九州電力 川内原子力発電所  
設置変更に関する  
審査結果について

平成26年10月  
原子力規制委員会

原子力規制委員会で審査結果を取りまとめ、意見募集の実施を決定  
(7月17日～8月15日まで意見募集。意見総数17,819件)

原子力規制委員会で設置変更許可を決定

## 想定する地震の最大の揺れ（基準地震動）の策定

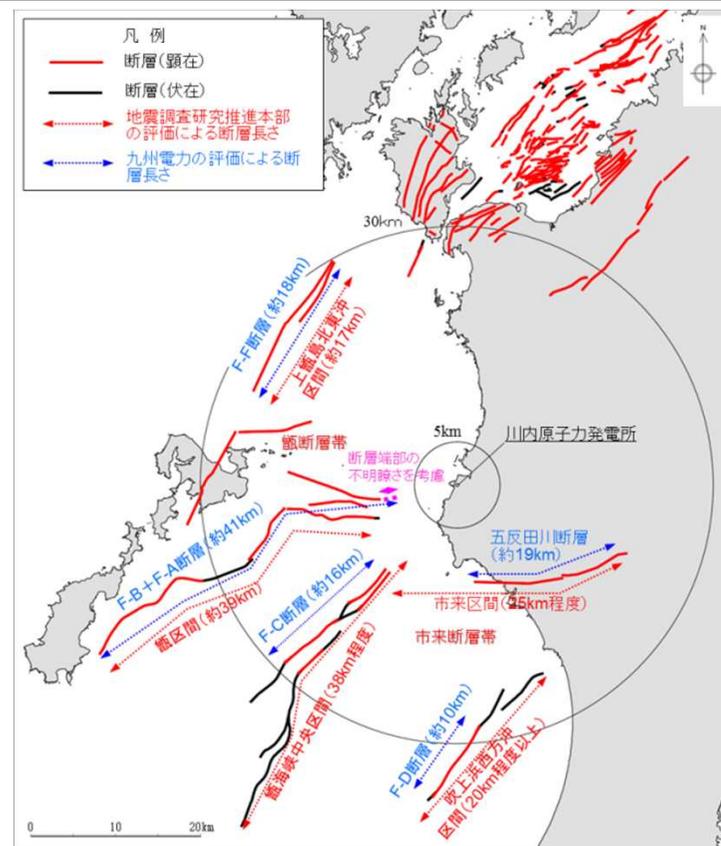
- 震源を特定して策定する地震動として**540ガル**を設定。発電所建設当初は約400(372)ガル。
- 震源を特定せず策定する地震動として**新たに620ガル**を設定。
- 安全重要度に応じた設計を行う方針を策定。

**最新の知見**を踏まえて基準地震動が策定されていることから、新規制基準に適合していることを確認。

## 想定する津波の最大の高さ（基準津波）の策定

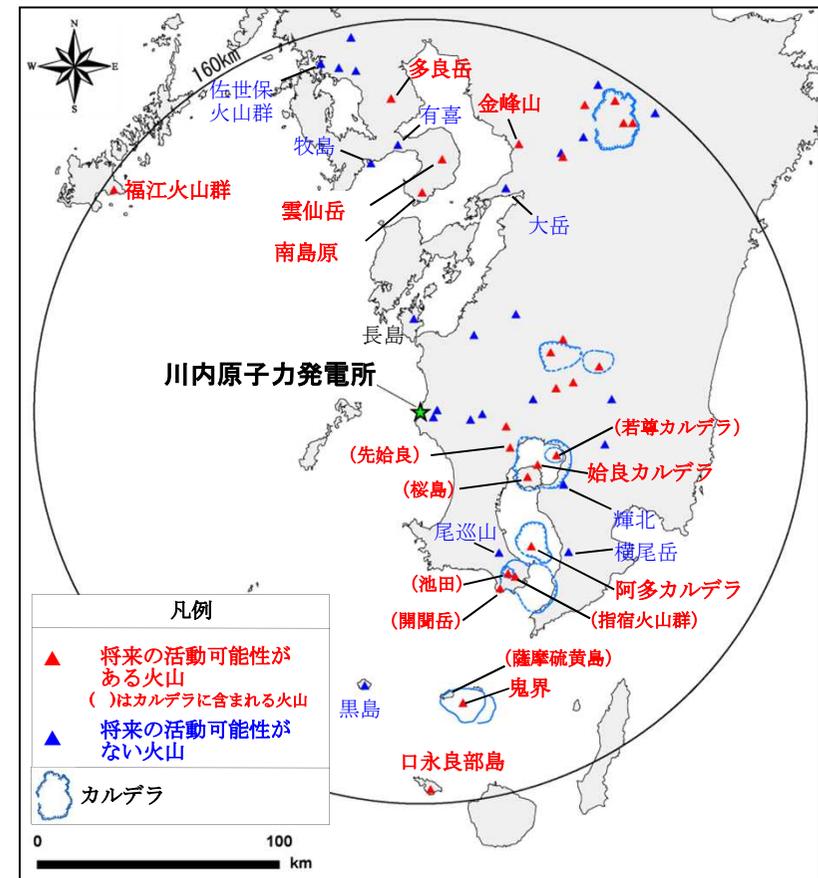
- 申請前には想定していなかった大きな断層の地震などを想定して計算した結果、以前の評価(+2.31m, -1.94m)に比べて**大きな津波(+3.52m, -3.80m(取水口前面))**を設定。
- この津波高さに加えて潮汐や高潮等による影響を考慮し、遡上高さは最も高いところで6m程度と評価。
- 安全上重要な施設である海水ポンプは高さ5mの敷地に設置されているため、ポンプの周りを**標高15mの壁**で囲み、その周囲を**防護堤**で防護。遡上波の地上部からの流入の防止措置、取水路や放水路からの流入防止措置、貫通部の水密化などを実施。
- 取水口に**貯留堰**を設置。

大きな地震を考慮した津波と地震以外の要因による津波を組み合わせて設定し、防護設計を十分に行っていることから、新規制基準に適合していることを確認。

## 火山の影響②

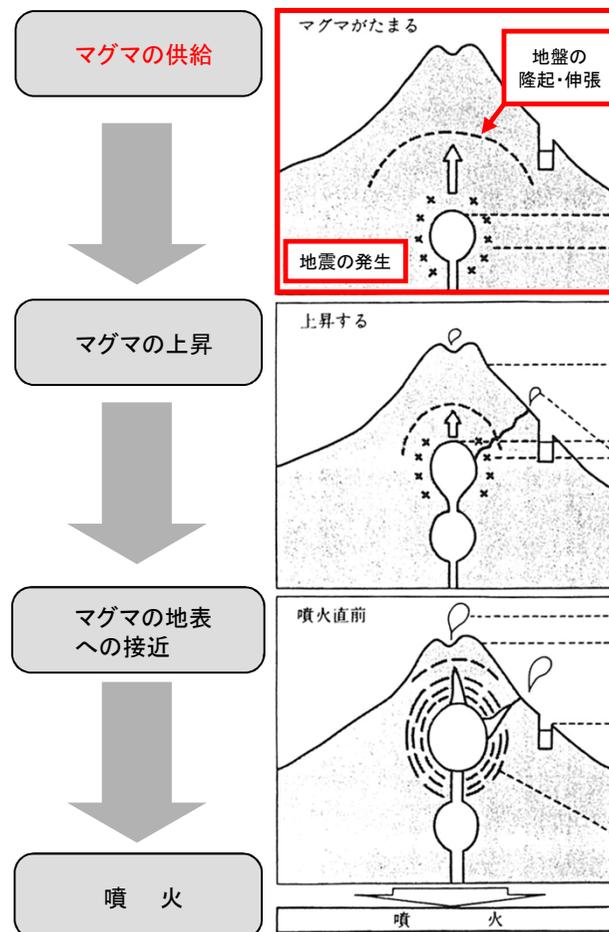
- 敷地周辺のカルデラが今後、**巨大な噴火\***を**する可能性は十分に小さい**ことを確認。  
( \* 噴出量が100km<sup>3</sup>程度以上の噴火 )
  - 加久藤・小林、始良、阿多カルデラでの巨大な噴火の過去の平均発生間隔は約9万年。最後の始良カルデラの巨大な噴火は約3万年前
  - 現在マグマ溜まりが浅いところにあるとする情報はない
- 加えて、現在の状況に変化がないことを継続的に確認する目的で、原子力発電所の運用期間中、火山活動の**モニタリング**を行う方針を提示。

- 火山事象の影響評価は**最新の知見**を踏まえて行われている。
- 設計対応できないような火山事象が川内原子力発電所に影響を及ぼす可能性は十分小さい。
- カルデラを監視対象としていることから、火山ガイドを踏まえていることを確認。

## 内部火災対策

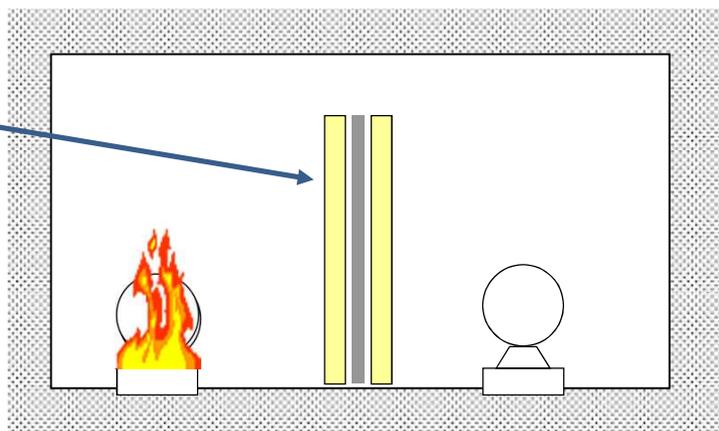
- **非延焼性**（燃え広がらない）及び**自己消火性**（自然に消える）を確認したケーブルを使用する。
- 異なる種類の**火災感知器**を組み合わせ設置する。（**2種類目を新設**）
- **ハロン消火設備**により火災区画全体を消火。消火設備は1台故障しても消火が可能ないように火災区画毎に**複数設置**。（**新設**）
- 安全機能を有する設備が火災で同時に故障しないよう**3時間耐火壁**（火にさらされても3時間耐える壁）等で分離する。

火災対策は、十分な保安水準を確保していると判断。

没水、被水評価の対象区画の分類例

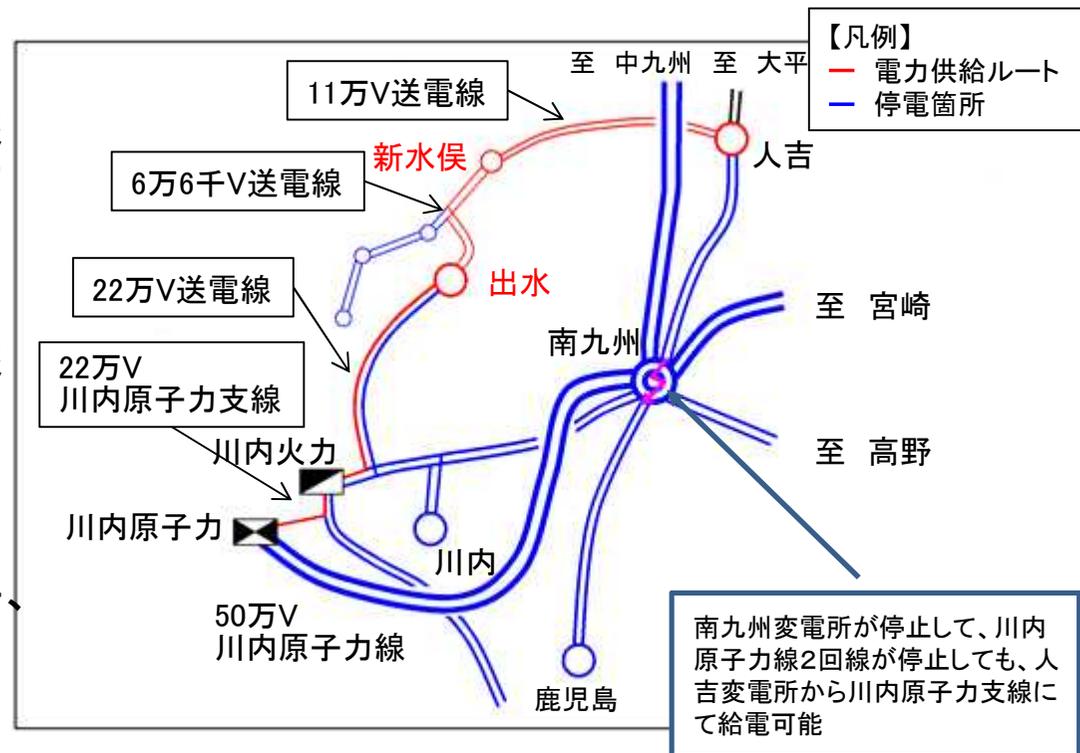
- 設備を**没水**（床に溜まった水の水位が上がり設備等が沈むこと）しない高さに設置する。
- **被水**（設備等に水がかかること）により安全機能が損なわれる場合は、カバーを取り付けて防護する。
- **蒸気の流出**を検知・隔離することにより安全機能が損なわれない設計とする。
- **地震の揺れにより機器が破損**して溢水が発生しても安全機能が損なわれない設計とする。

溢水防護の設計方針は適切であると判断。

## 電源の強化（外部から電力供給を受ける系統の信頼性向上）

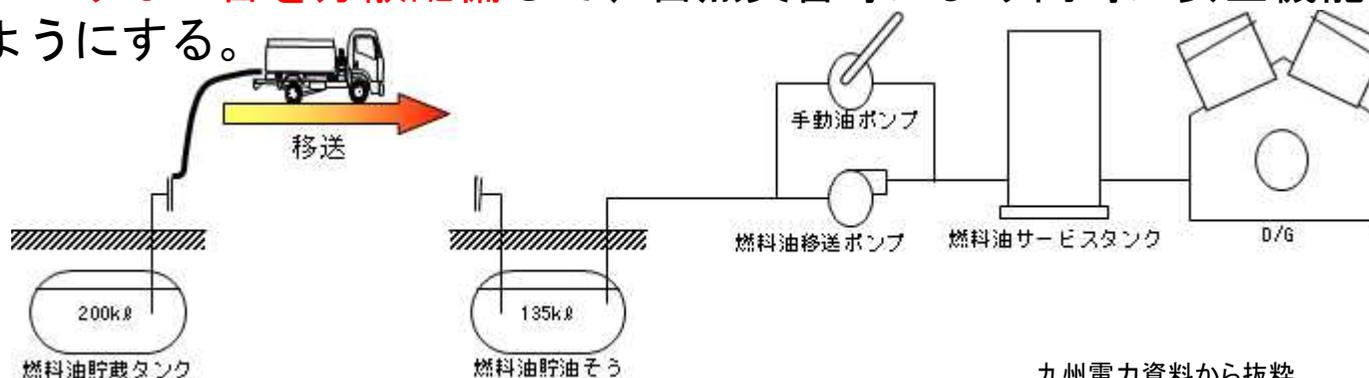
- 外部から電力供給を受ける送電線は、50万ボルト**2回線**、22万ボルト**1回線**を、それぞれ**独立して接続**する。
- これらの送電線のいずれか**2回線**が喪失しても、受電可能な構成・手順とする。
- 外部から電力供給を受ける設備（受電設備）は、不等沈下や傾斜、地震の揺れに対して十分な性能を有する設計とする。

外部からの電力は、**独立した3回線**の送電線により受電するとしており、信頼性を確保できるものと判断。

## 「止める」ための対策（原子炉停止対策）

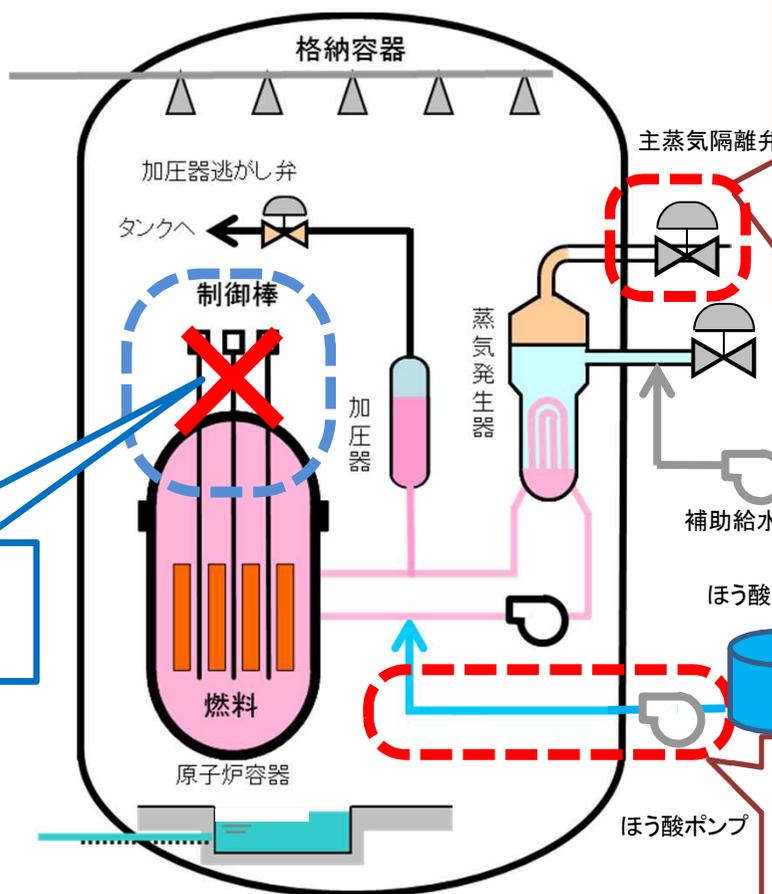
- 緊急時に**制御棒が入らない**事態を想定する。
- 自動作動の設備を新たに設置して、蒸気を閉じ込め、**原子炉出力を抑制する**。
- 原子炉を確実に停止させるため、**十分な量のほう酸水**を注入する設備及び手順を確認する。

制御棒による原子炉停止操作に失敗しても、原子炉を停止できる有効な方法であると判断。

# 「冷やす」ための対策（炉心損傷防止対策）①

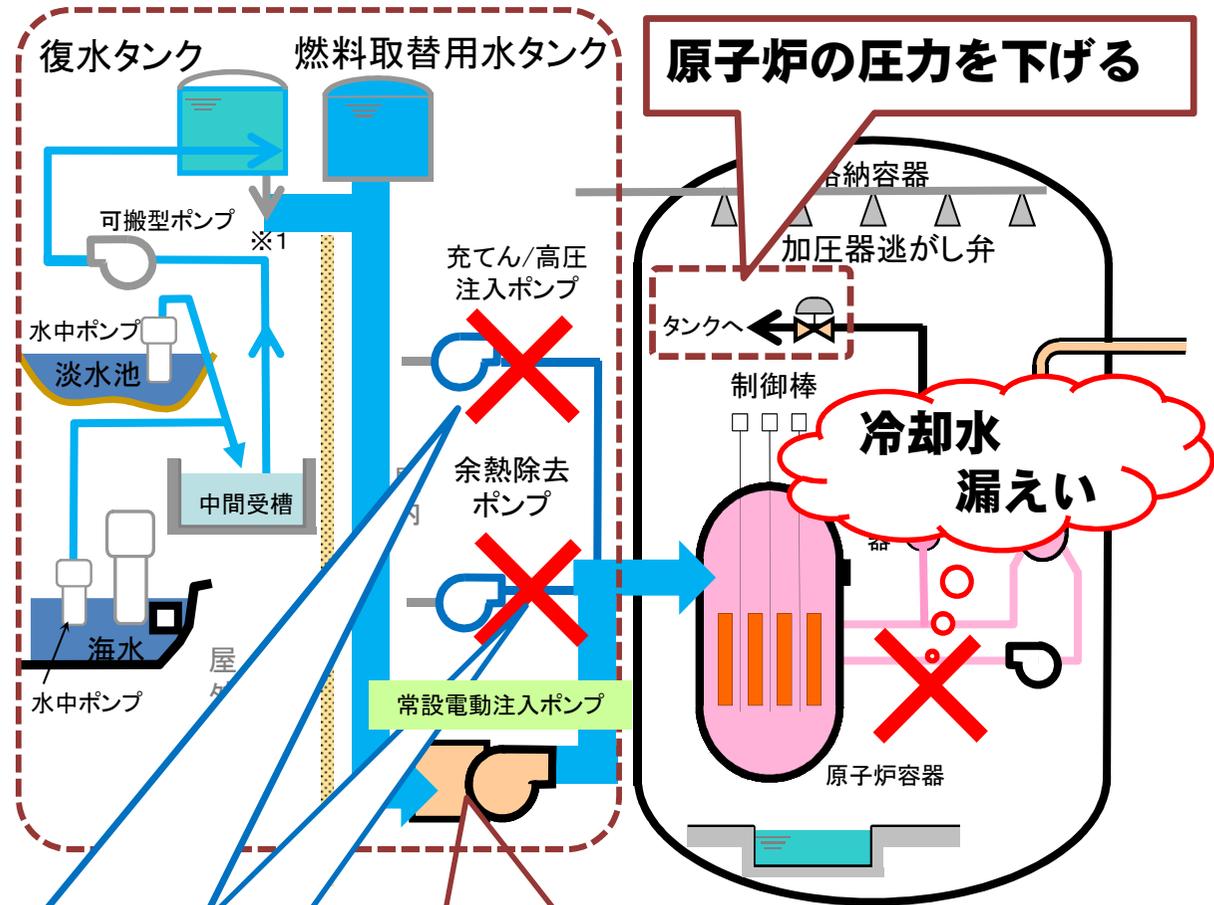
炉心損傷に至りうるケース（冷却水の漏えいに加え、既設の注水手段が喪失する事故）を想定して、**炉心への注水及び減圧**を講じるための対策を整備。

新たに設置する**ポンプ**による「**炉心注水**」と**手動で操作可能な「減圧」**によって原子炉の冷却を行う対策が有効なものであると判断。

## 「冷やす」ための対策（炉心損傷防止対策）②

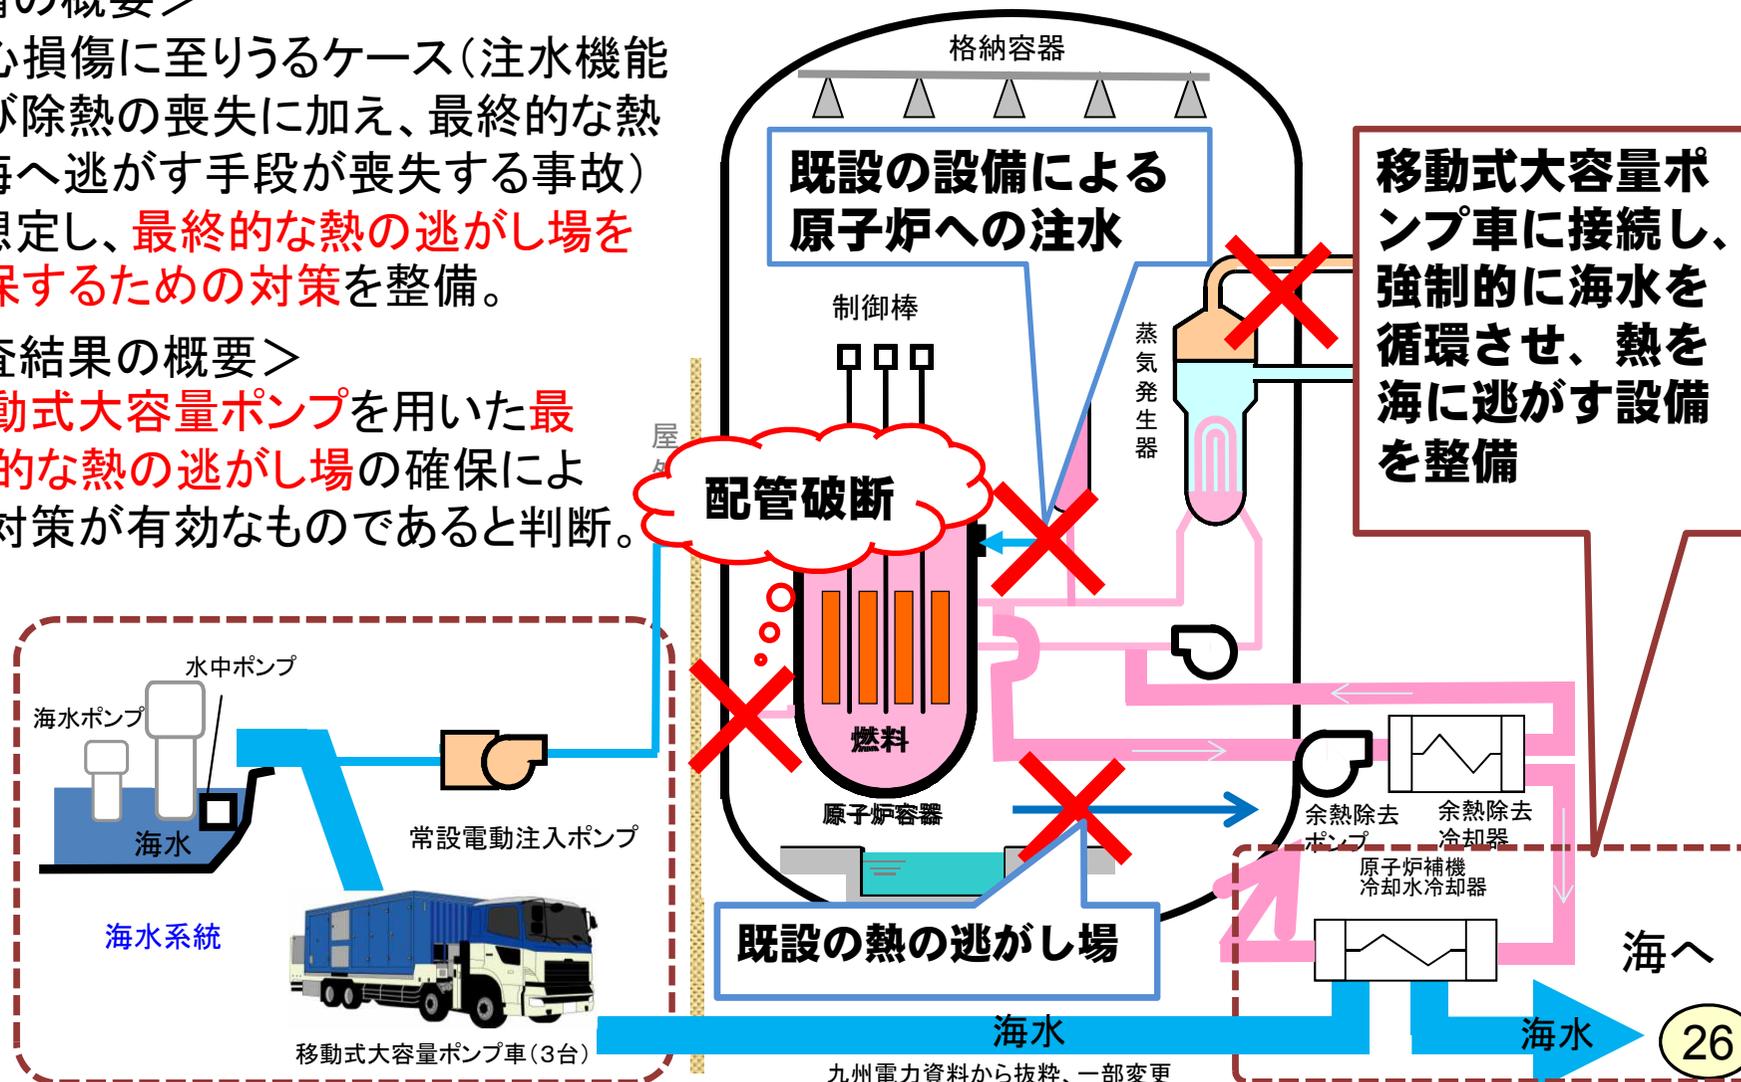
炉心損傷に至りうるケース（注水機能及び除熱の喪失に加え、最終的な熱を海へ逃がす手段が喪失する事故）を想定し、**最終的な熱の逃がし場を確保するための対策**を整備。

**移動式大容量ポンプ**を用いた**最終的な熱の逃がし場の確保**による対策が有効なものと判断。

## 「冷やす」ための対策（炉心損傷防止対策）③

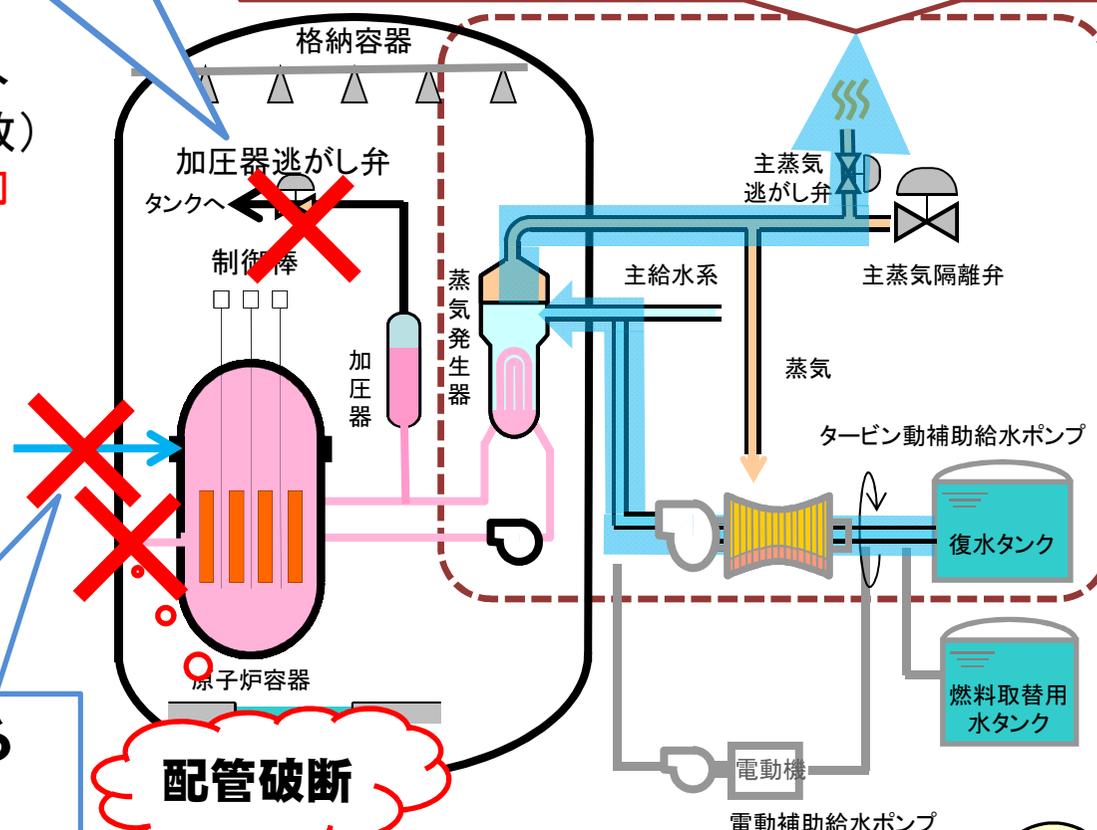
炉心損傷に至りうるケース（原子炉へのすべての注水手段が喪失する事故）を想定して、**2次系による原子炉冷却**等の対策を整備。

**蒸気発生器（2次系）への注水**による間接的な原子炉の冷却により温度を下げる対策が有効なものであると判断。

# 「閉じ込める」ための対策（炉心溶融後に格納容器破損を防ぐ対策）①

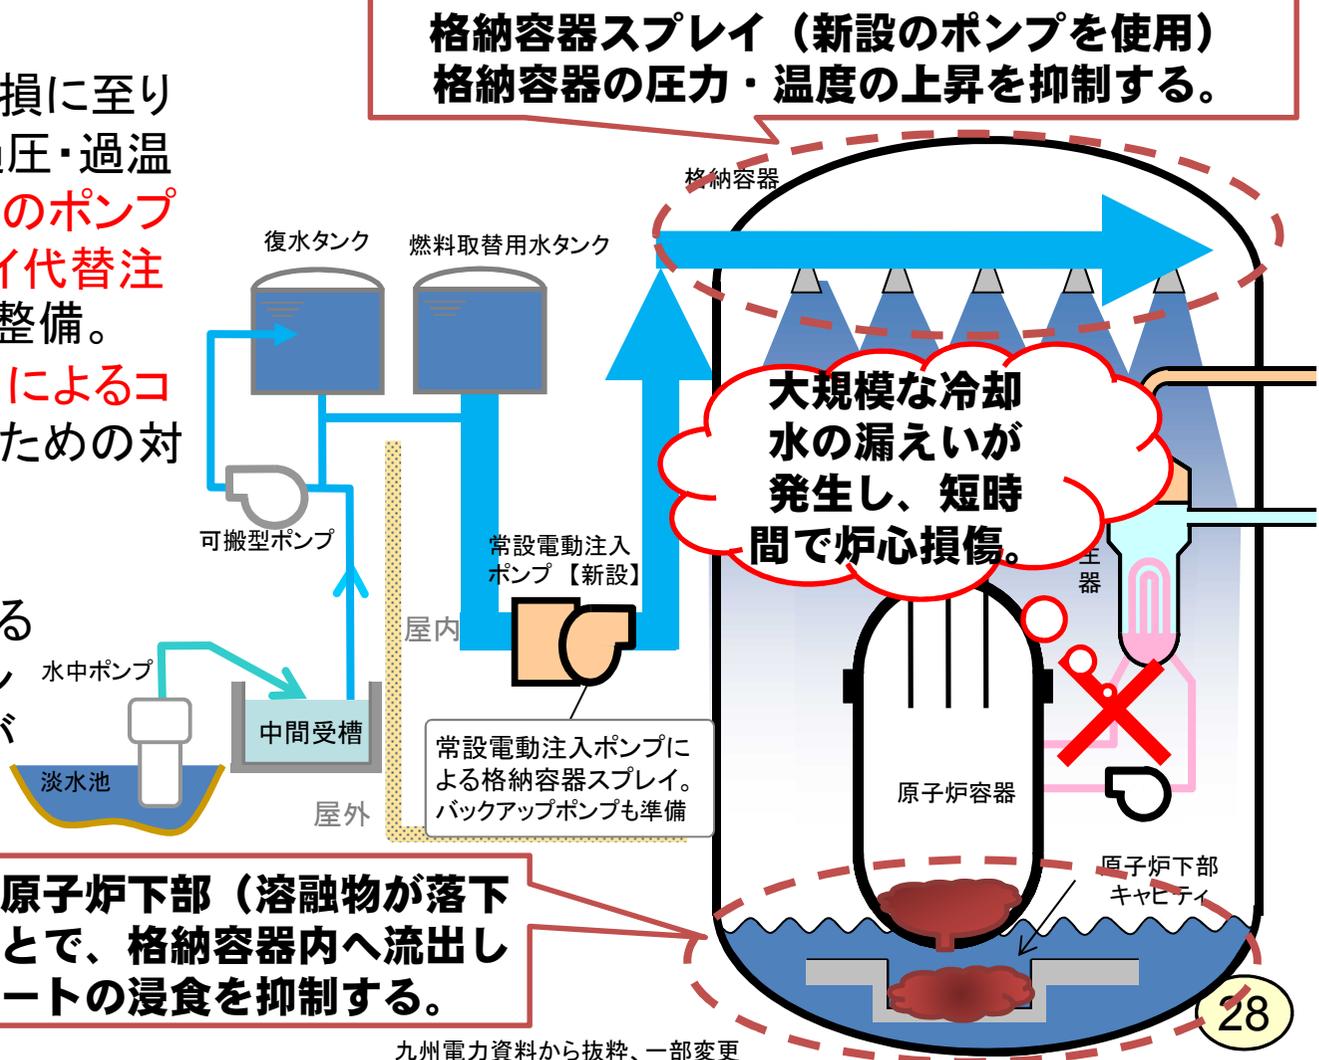
- 炉心損傷後、格納容器破損に至りうるケース（格納容器の過圧・過温及び侵食）を想定し、**新設のポンプ**を用いた**格納容器スプレイ代替注水**による破損防止対策を整備。
- **溶けた核燃料（溶融炉心）によるコンクリート浸食を抑制するための対策**を整備。

格納容器の破損原因となる温度・圧力の上昇及びコンクリートの浸食への対策が有効なものと判断。

## 「閉じ込める」ための対策（炉心溶融後に格納容器破損を防ぐ対策）②

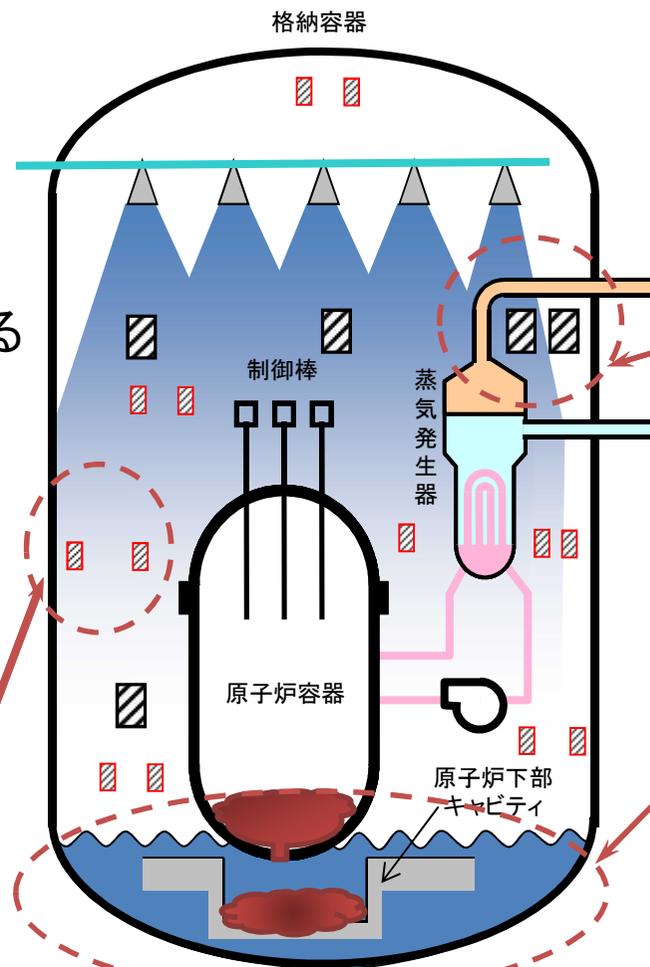
炉心損傷後、格納容器破損に至りうるケースを想定して、水素爆発の防止対策を整備。

格納容器の破損原因となる水素爆発の防止対策が有効なものであると判断。

## 森林火災・近隣施設火災への対策

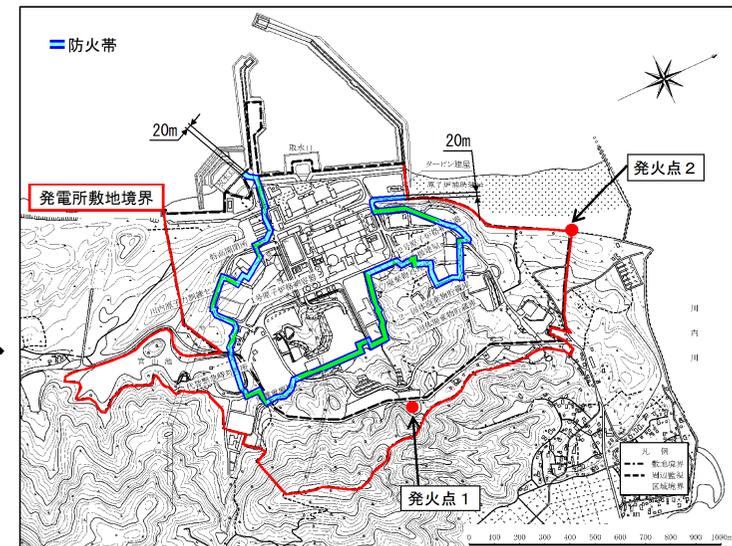
- 森林火災の発火点を敷地周辺10km以内に設定し、**もっとも厳しい気象条件や風向き等**を設定して評価しても、安全機能が損なわれない措置を講じる。
  - 必要な防火帯幅16mに対し、**20m幅の防火帯**の設置による延焼防止対策
  - 火災による**熱**に対する防護設計
  - 火災による**煙**に対する防護設計(フィルタ、ダンパの設置)
- 近隣の産業施設の火災影響として**川内火力発電所の火災及びその近隣のコンビナートの爆発**を想定し、**十分な離隔距離**を確保。

森林火災や近隣の産業施設の火災の想定は妥当であり、外部火災に対して安全機能が損なわれない設計方針であると判断。
